Objetto: "Piano territoriale paesistico regionale (PTPR) del Lazio. Approvazione di cui alla DCR n.5 del 2 agosto 2019. **Pubblicazione sul BURL n.13 del 13.02.2020.**

Oggetto: Piano territoriale paesistico regionale, approvazione di cui alla DCR n. 5 del 2.08.2019. Pubblicazione sul BURL n. 13 del 13.02.2020. Riscontro a nota 9848 del 13.03.2020.

Osservazioni al PTPR pubblicato sul BURL n. 13 del 13/02/2020.

Aquino

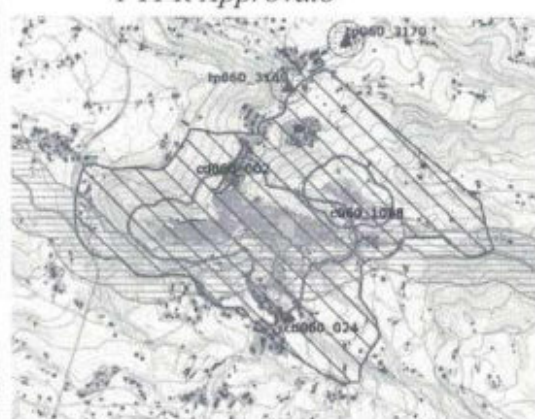
L'area individuata come *Ambito di recupero e valorizzazione paesistica* è stata eliminata dalla tavola A38 del PTPR approvato.

osservazione CM0002_01_01_A

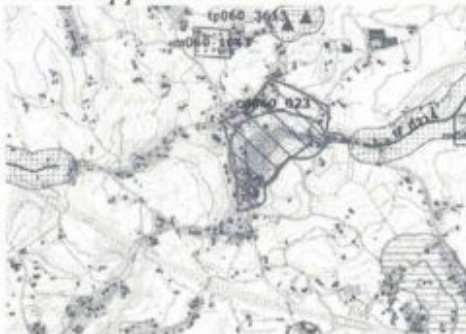
Pofi: osservazione CM0002_01_01_A. Si richiede di far coincidere il perimetro dell'area individuata come "*Insedimenti urbani e territori contermini*" compresi in una fascia della profondità di 150 m (art. 59 e 60 delle L.R. 38/99 e L.R. 27/2001), con la perimetrazione del centro storico come individuata dal PRG adottato con DCC 44 del 2005.

L'osservazione, sebbene accolta, non viene modificata sulle tavole.

Parere: osservazione accolta secondo richiesta dell'amministrazione comunale (modifica la Tav. A e B)

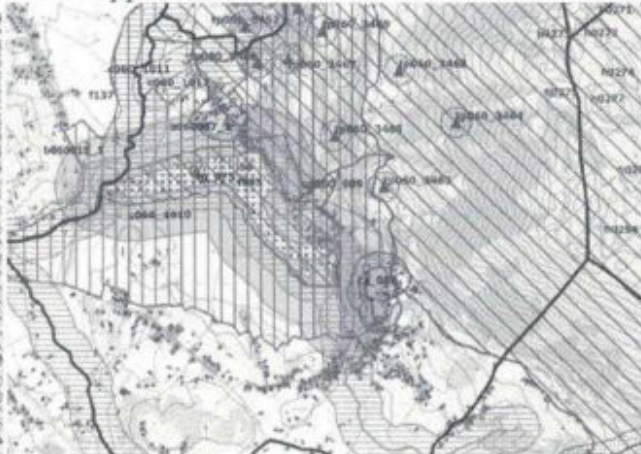
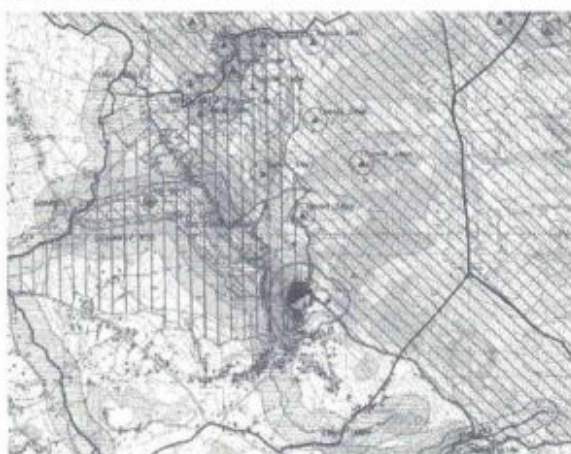
Monte San Giovanni Campano: osservazione cm0017 01 01 A mancato inserimento bene puntuale diffuso del manufatto murario denominato "Torre del Quarto". Sulla tav. B non è stata inserita.

osservazione cm0003 01 01 A accolta la richiesta di eliminazione, in quanto nell'area non sussistono indizi di presenze archeologiche, obliterate dalle estrazioni di cava. Sulla Tavola B risulta graficizzato.

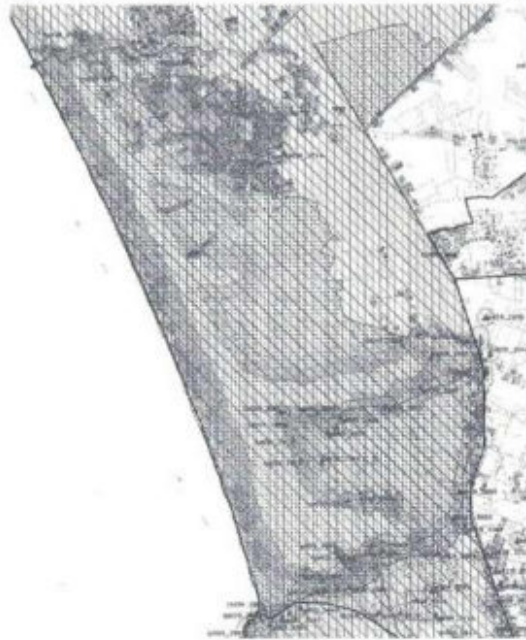
Monte San Biagio: è stata accolta parzialmente l'osservazione 012059015_CM0003_03_01_P che comporterebbe la modifica di un corso d'acqua a est del centro storico nelle tavv. A e B, ma non ci sono differenze poi nelle tavole approvate (tavv. A-B41);

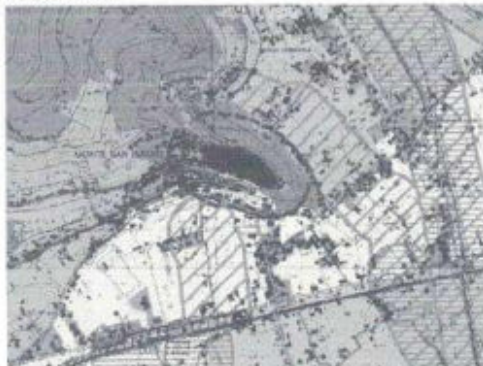
Terracina: integrazione vincolo. Non sono riportati i seguenti geotopi tg_012, tg 214 e tg 297

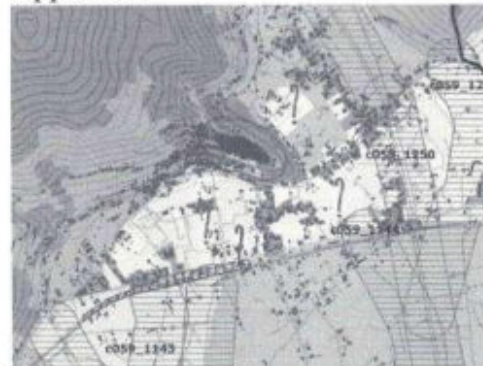
Gaeta: Manca la fascia di rispetto intorno al Monte Orlando

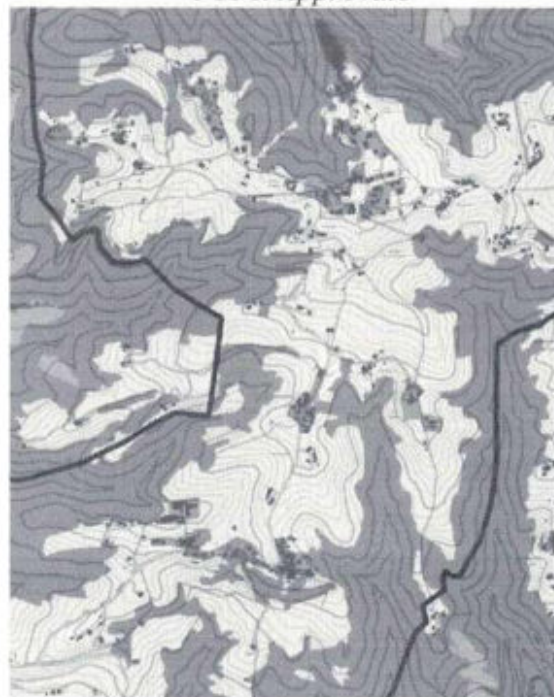
Montebuono: eliminazione della fascia di rispetto dal nucleo distaccato minore.
